Straßen-Neubau im Landschaftspark Kalkberge?

Ablehnung des „Netzelement 4“ durch die
Bürgerinitiativen

Stand 10.02.2023

Netzelement N4 Verbindung Westumgehung Kalk bis Karlsruher Straße Bauabschnitt (4-2) und Karlsruher Straße zum Pfälzischen Ring Bauabschnitt (4-3)

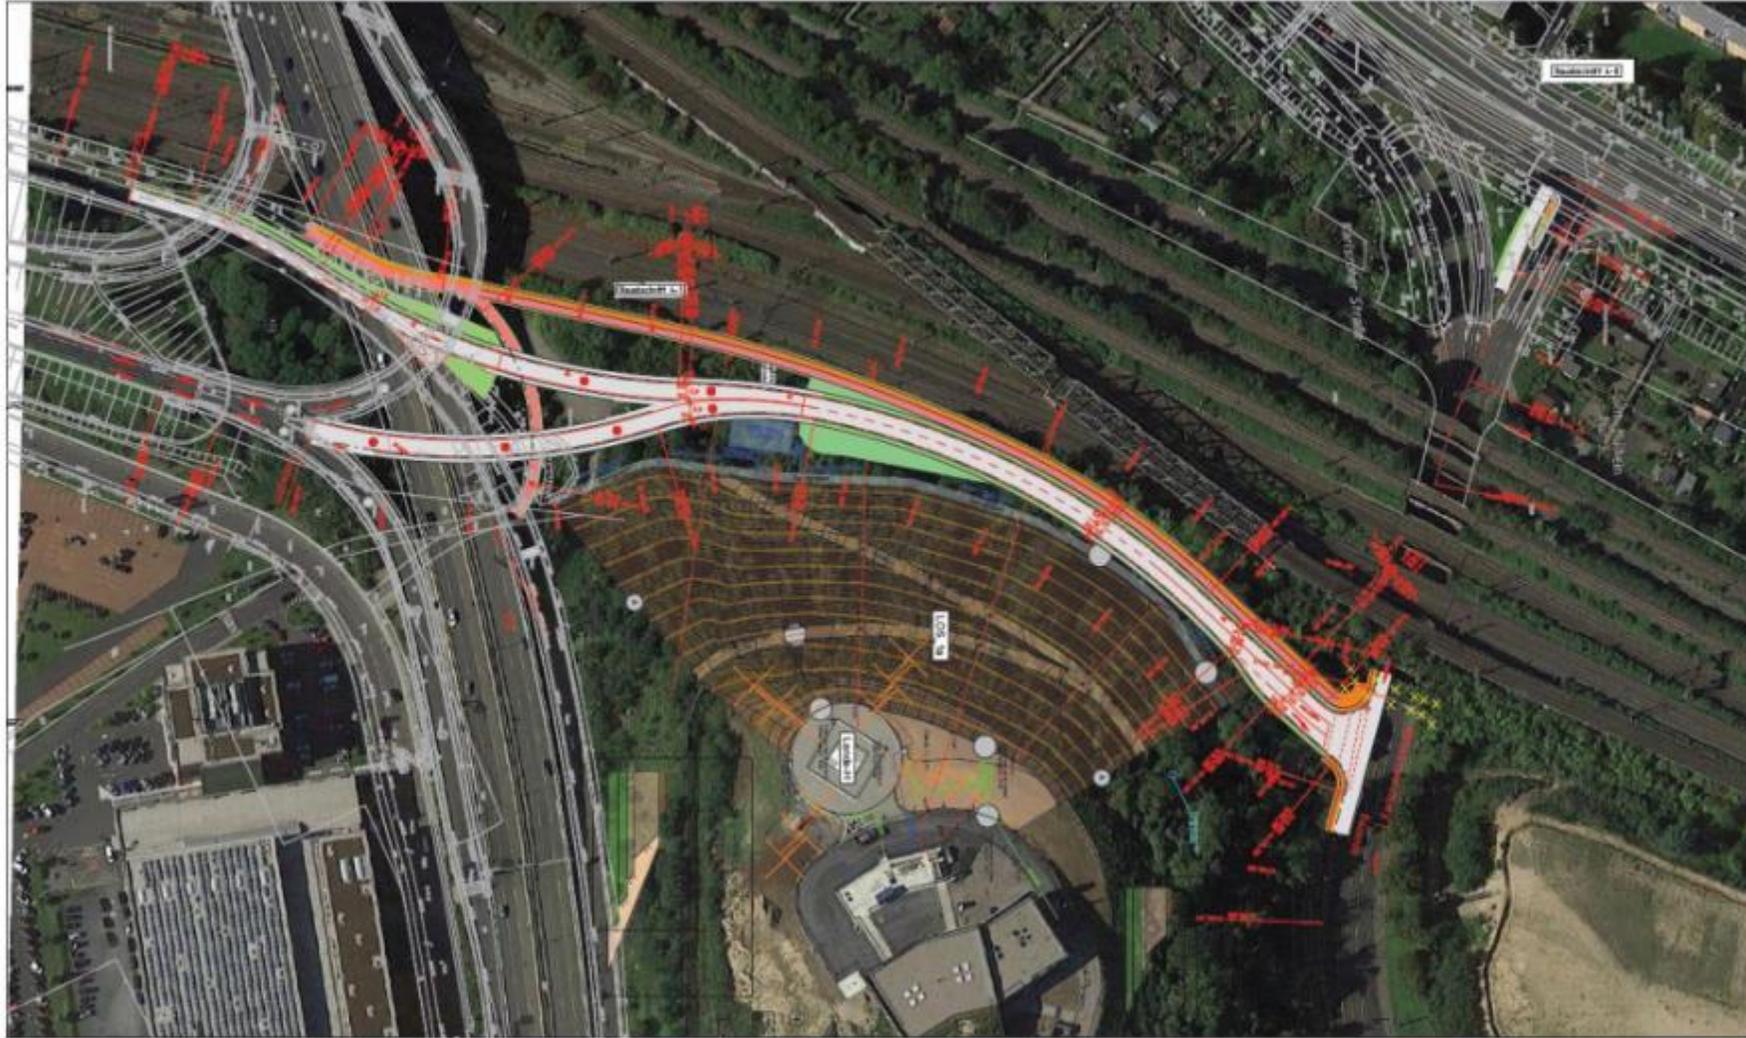
- Wir lehnen den Neubau des letzten Stücks des Netzelement 4 ab. Statt einer Anbindung an die Karlsruher Straße genügt verkehrstechnisch ein Anschluss an die Stadtautobahn.

- Es bestehen erhebliche **bauliche Risiken**, die bisher nicht beachtet wurden:
 - Steile Flanken des Kalkberges müssten angebaggert werden – bereits jetzt gibt es **Hangrutschungen** trotz der millionenschweren Sanierung!

- Die Straße soll direkt über eine **riesige, unterirdische Anlage** zur Entwässerung des Kalkberges gebaut werden. Ein **Loch ohne Boden**. Hat die Verwaltung nichts aus dem **Kalkberg-Desaster** gelernt?

- Auch Eingriffe in Flanken des **Bahndammes** an der Brücke werden erforderlich
- Aufwendiger **Umbau der Kreuzungen** Netzelement 4 / Karlsruher Straße (KVB Linie 3) sowie Karlsruher Straße / Pfälzischer Ring (KVB Linien 3 und 4) erforderlich

- Verwaltung plant **Abriss einer Brücke**, die im Eigentum der Deutschen Bahn steht. Für den Straßenbau **notwendige Flächen** befinden sich im Eigentum der **Deutschen Bahn**. Die Deutsche Bahn gibt aber keine Flächen her!

- **LKW** sollen ohnehin weiter über den Messekreisel fahren wegen der fehlenden **Durchfahrtshöhe** am Netzelement 4 (nur 3,7 bzw. 3,2 m)

Netzelement N3 Verbindung Deutz-Mülheimer Straße Pfälzischen Ring / alternative Nordrampe Auenweg Bauabschnitt_3

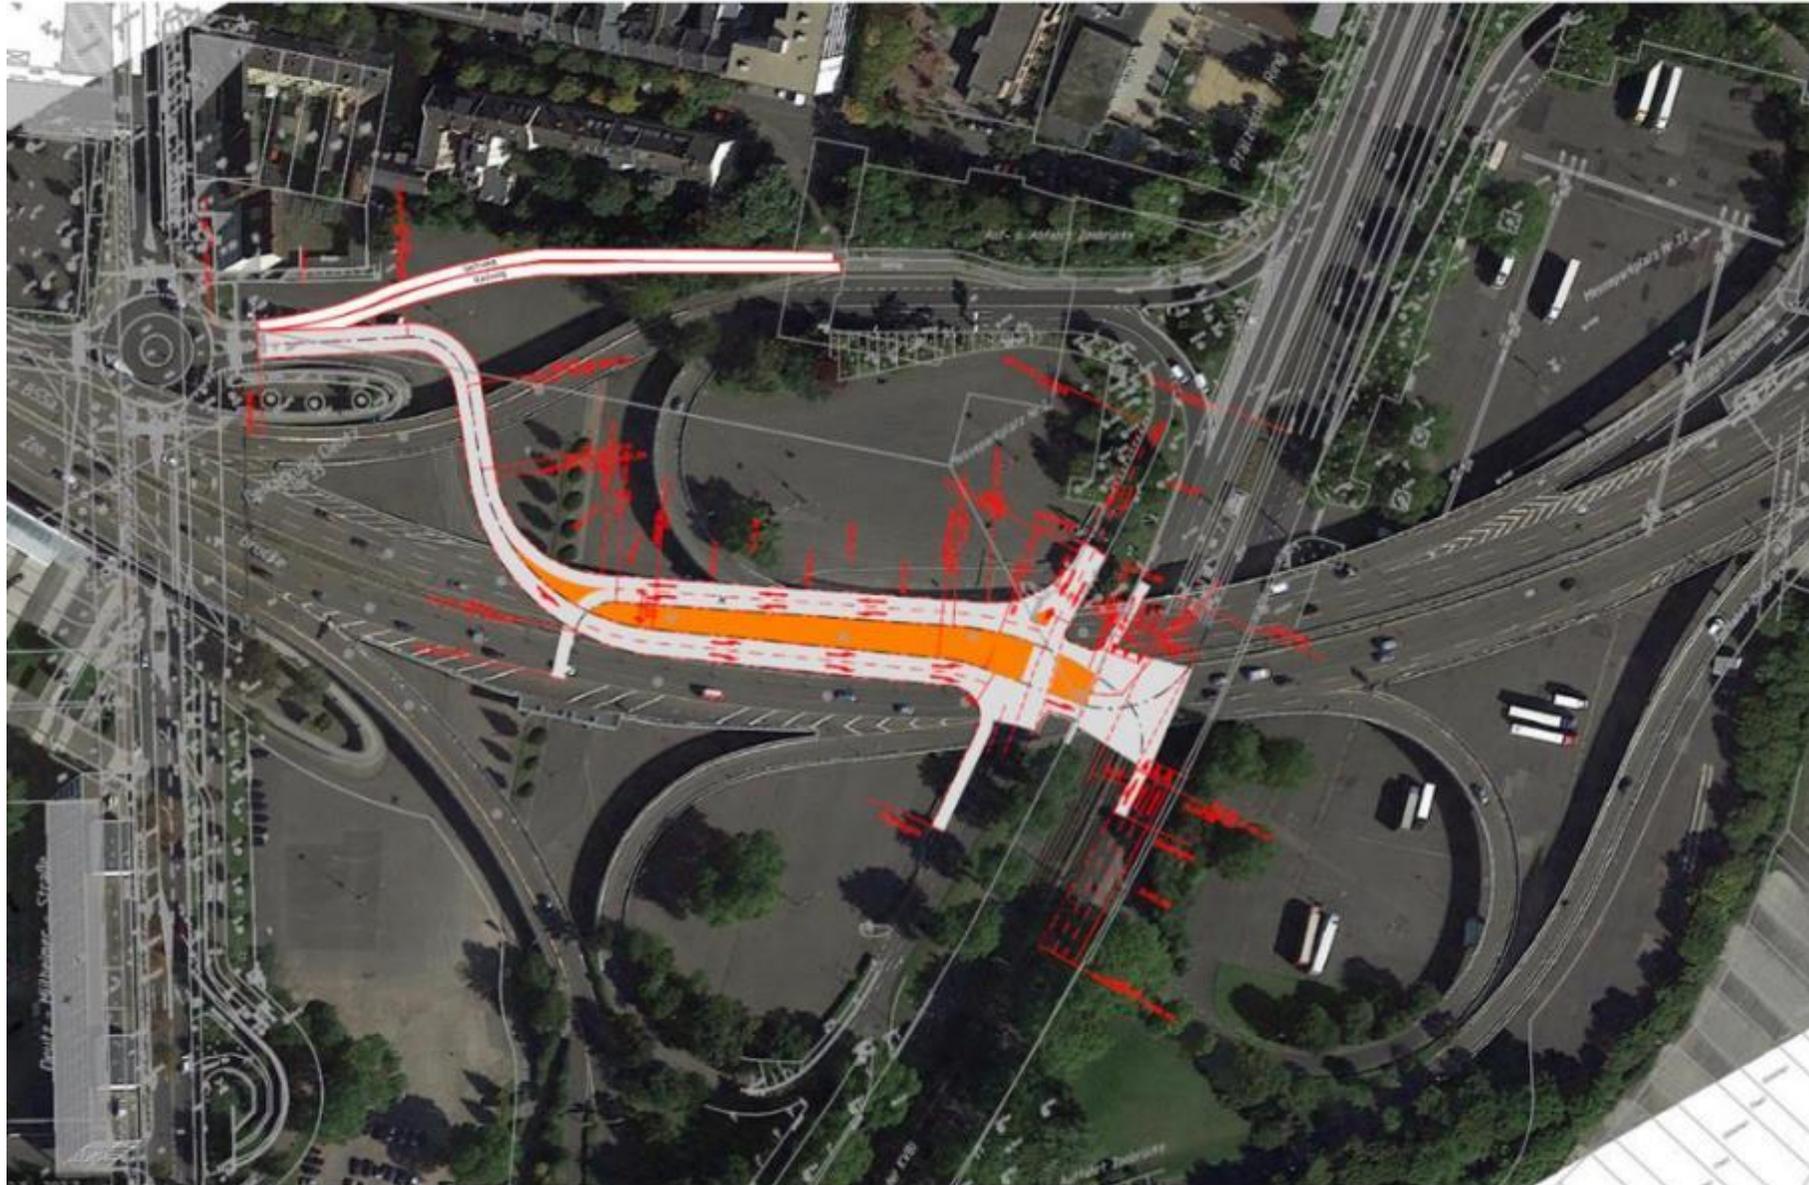
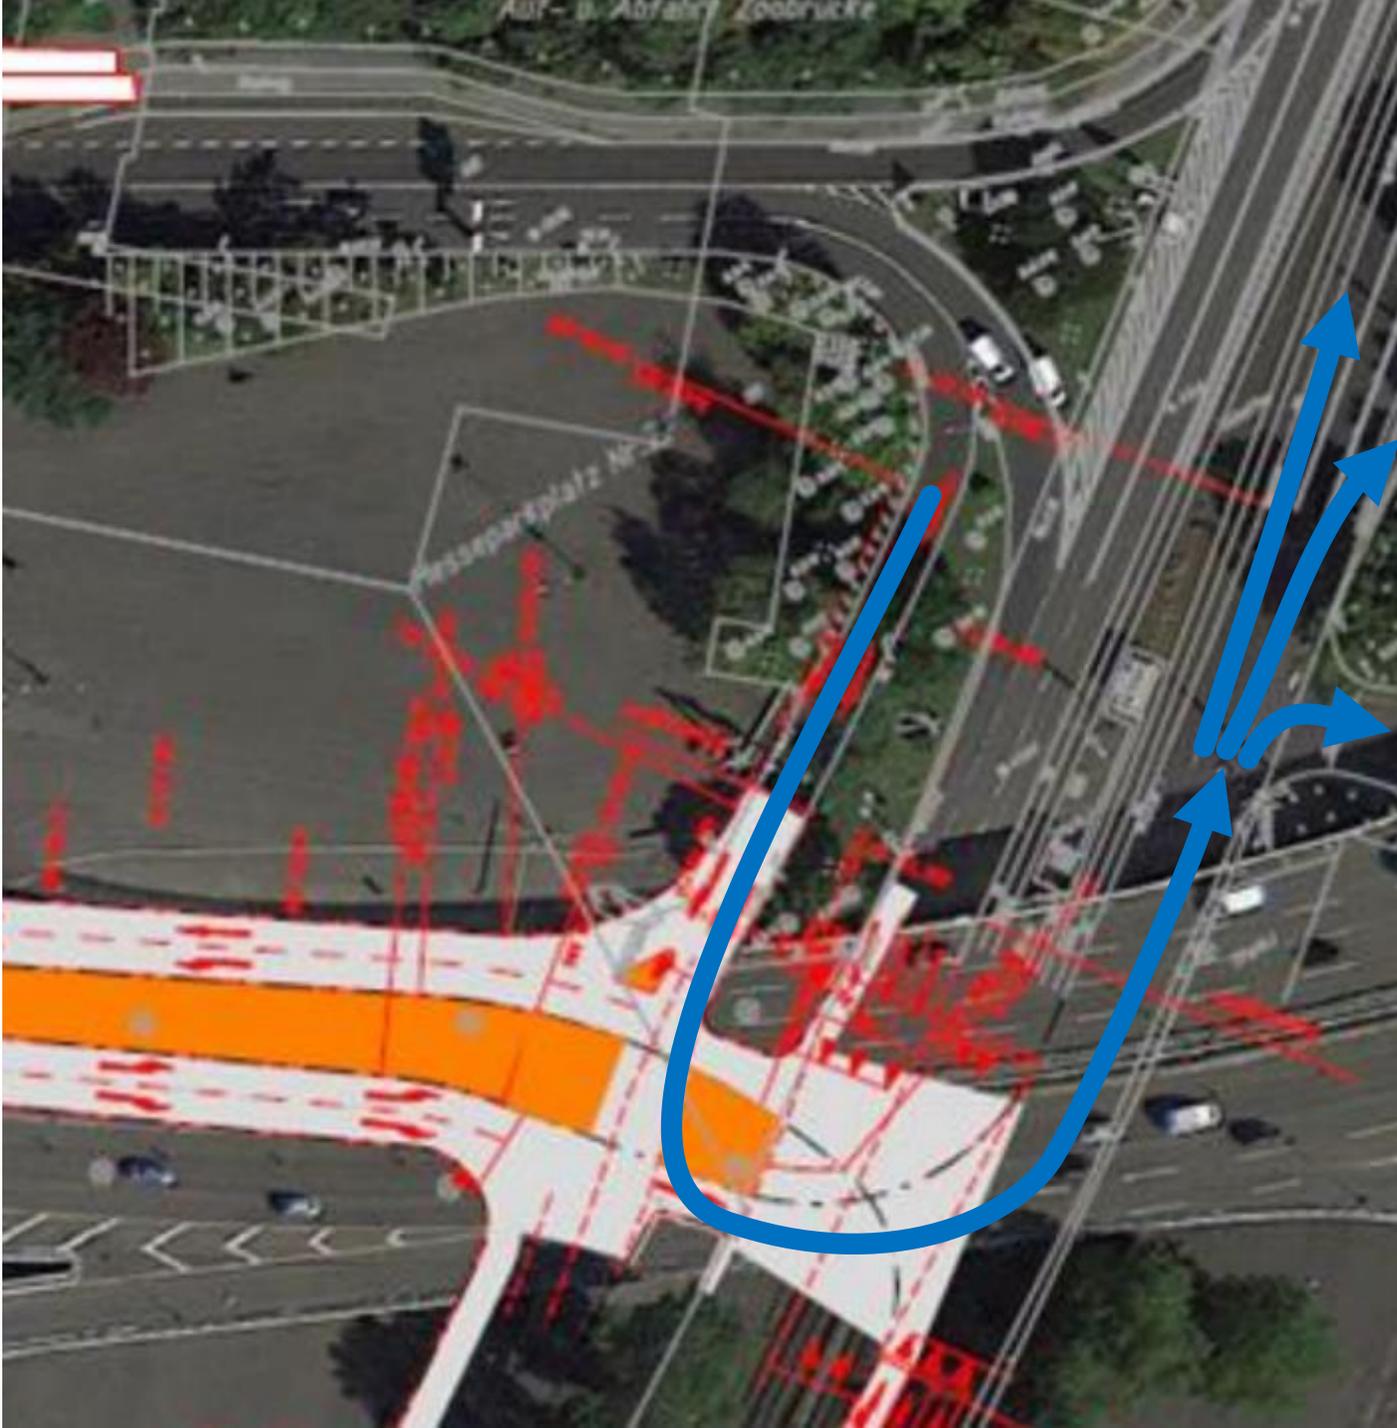
Variante 1: Ausbau der geplanten Kreuzung unter der Stadtautobahn (Netzelement 3)

- Planungen sehen ebenerdigen Straßenneubau unter der Stadtautobahn vor
- Dabei entsteht ohnehin eine Verbindung vom Pfälzischen Ring zur Deutz-Mülheimer-Straße mit Quermöglichkeit der KVB-Gleise am Pfälzischen Ring
- Damit ist mit dem Netzelement 3 das Planungsgebiet Mülheim Süd über den „kleinen Messekreisel“ bereits gut angeschlossen (direkte Zufahrt ohne Nutzung oder Querung Pfälzischer Ring)
- Das Netzelement 3 ließe sich erweitern: Quermöglichkeit des Pfälzischen Rings wird erweitert für Verkehr, der von der Stadtautobahn kommt
- Dadurch wäre Erschließung von Mülheim Süd und der Messe allein über das (angepasste) Netzelement 3 ausreichend
- Zudem direkte Erreichbarkeit des Messe-Parkhauses
- Auch Verkehr, der vom Kreuz Köln-Ost kommt, kann die Variante nutzen

- Ggf. zweispuriger Ausbau, um ausreichend Abfluss von der Stadtautobahn zu ermöglichen
- Im Anschluss direkte Zufahrt zum Messeparkplatz, Messeparkhaus sowie Richtung Norden

Rampe im Bereich Messeparkplatz P22

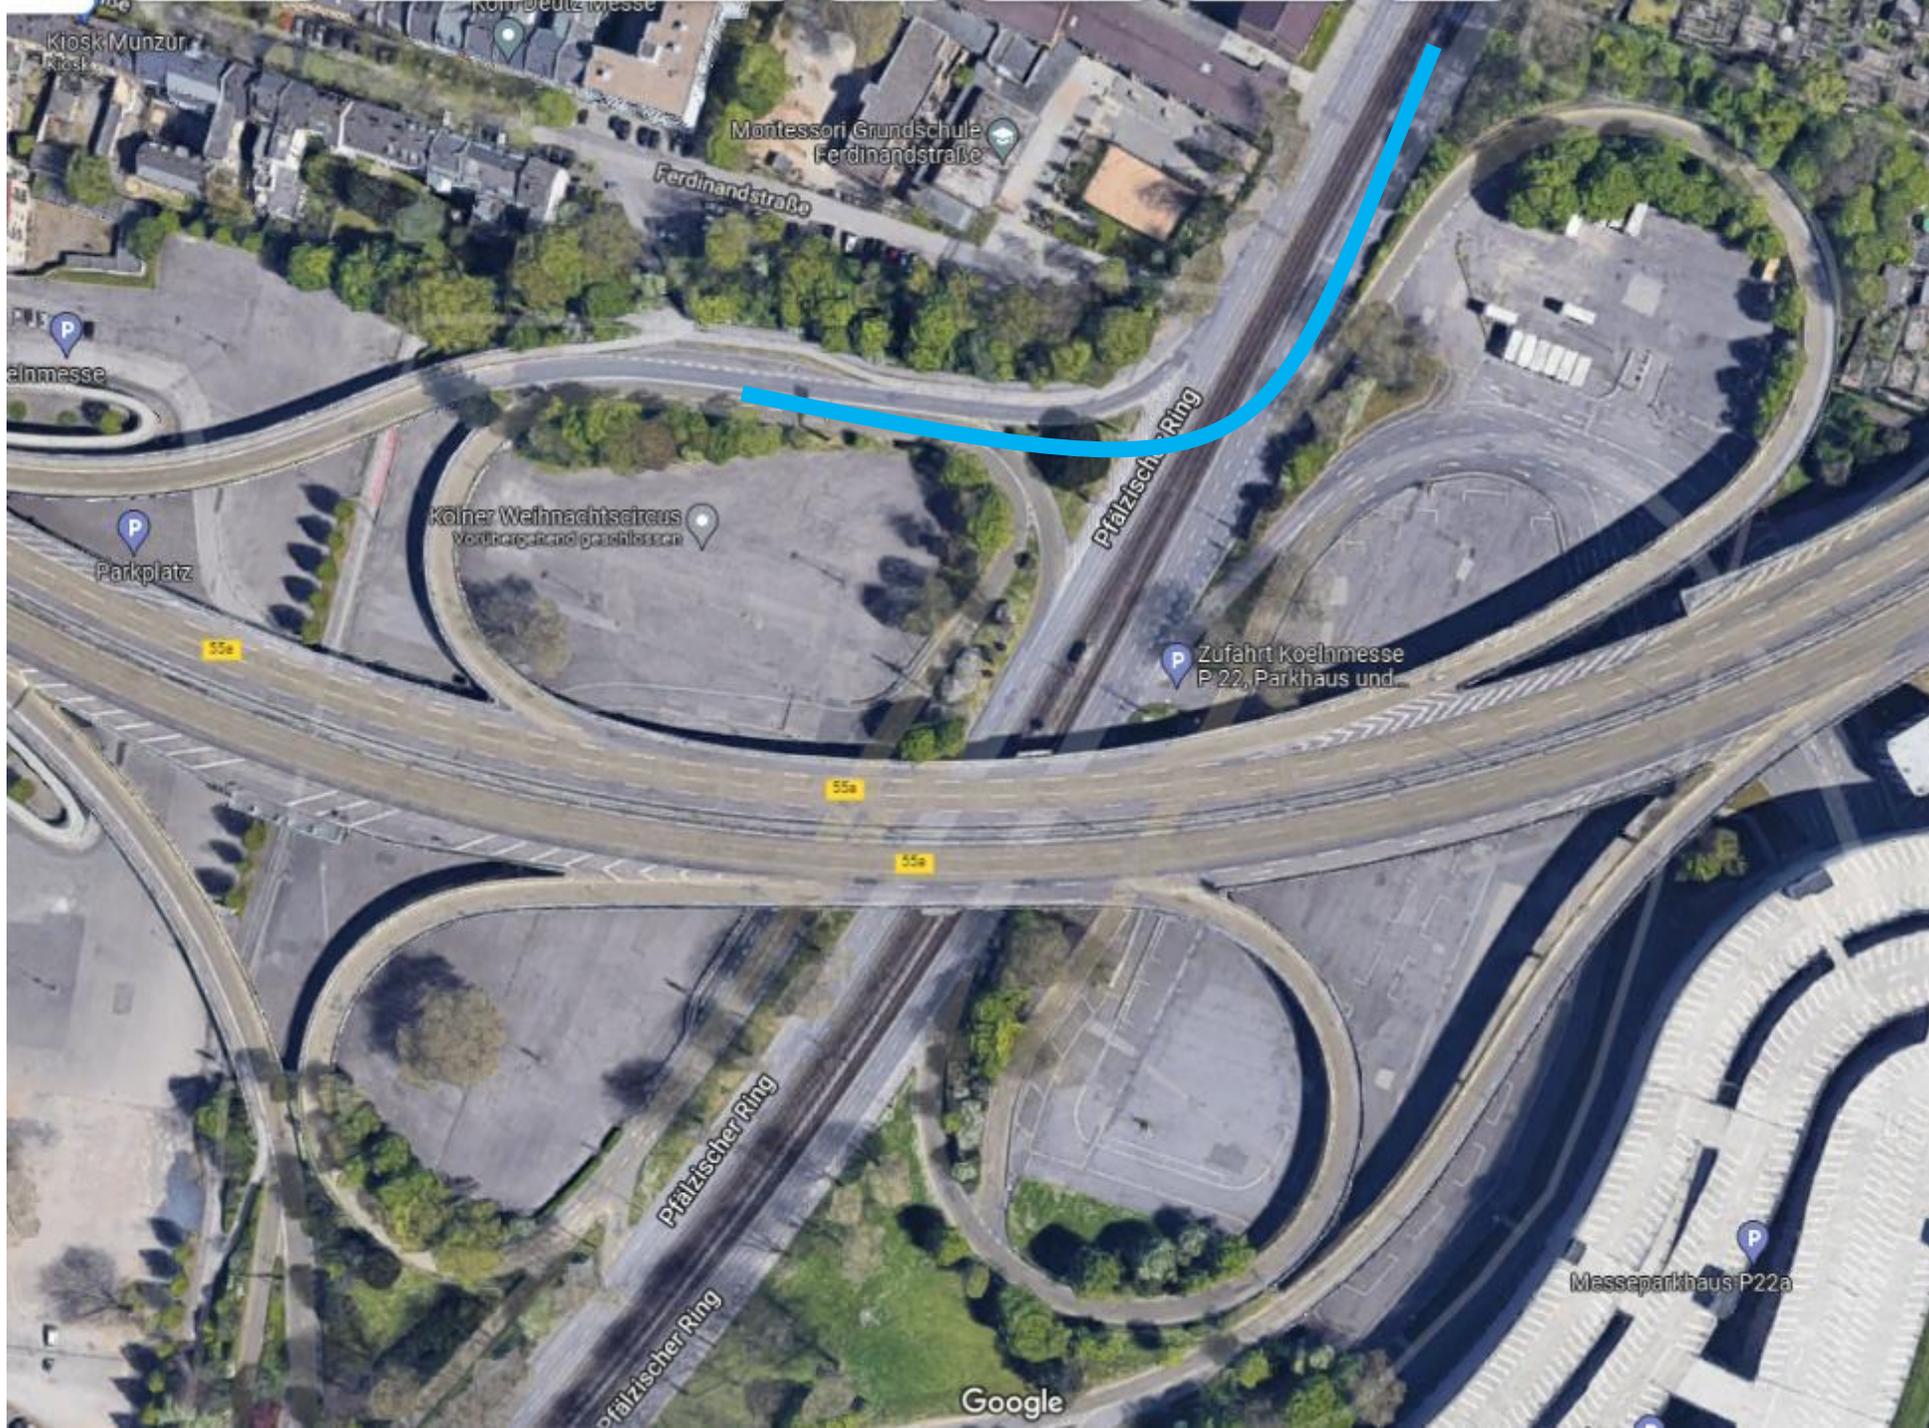
- Nutzung der zweispurigen Abfahrt (plus Haltebucht) für Bau einer Rampe über den Pfälzischen Ring
- Kein Eingriff in den Messeparkplatz
- Ggf. alternative Verschwenkung im Bereich des Messeparkplatzes
- Absenkung auf Bodenniveau erst im Bereich des Pfälzischen Rings (rechte von 3 Fahrspuren, s.o.)
- Ggf. Stütze auf einer der inneren Spuren des Pfälzischen Ringes
 - Entfall einer Spur in Nordrichtung: Durch Rückbau Messekreisel wären 2 verbleibende Spuren ausreichend
 - Alternativ Pfeiler auf Spur in Südrichtung: Ggf. Verschwenkung der 2 Spuren auf Sperrfläche oder Einengung auf eine Spur
- Auch Verkehr, der vom Kreuz Köln-Ost kommt, kann die Variante nutzen
- Die bestehenden, überdimensionierten Rampen zur Zufahrt zu den Messedächern mit Querung des Pfälzischen Rings zeigen hier Möglichkeiten auf, an denen man sich orientieren kann
